## 「幌延深地層研究計画 令和 5 年度調査研究成果報告」に関する質問

【令和 6 年(2024 年)10 月 11 日(金) 追記】

図 緩衝材および模擬オーバーパックの設置イメージ図

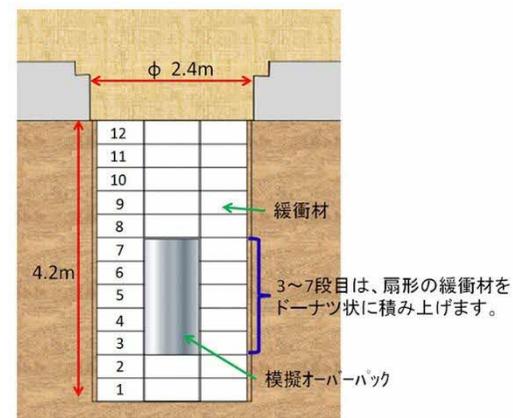
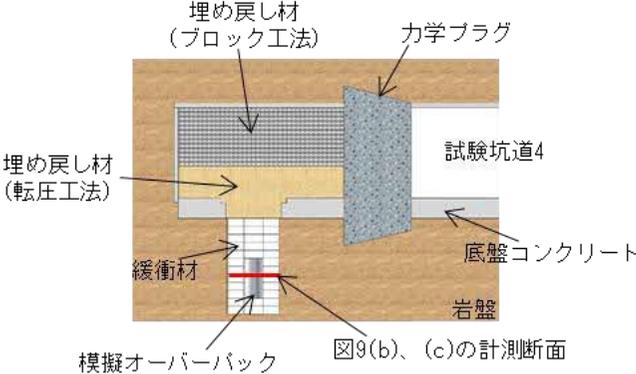
■ 有識者（渡邊教授 2）（成果 P16）

図 7(a) オーバーパック、緩衝材のサイズを図中に記載した方が良いように思います。

■ 有識者（渡邊教授 2）（成果 P16）

図 7(a) は埋設されている人工バリアの垂直断面図を模式的に示しています。オーバーパックは外径 82cm、高さ 173cm の円筒形で、その周辺に幅 70cm、底面側 70cm、上面側 175cm の緩衝材ブロック（1 段の高さ：35cm）を設置しています（下図参照）。今後、サイズ等の記載がある図面を示すようにします。
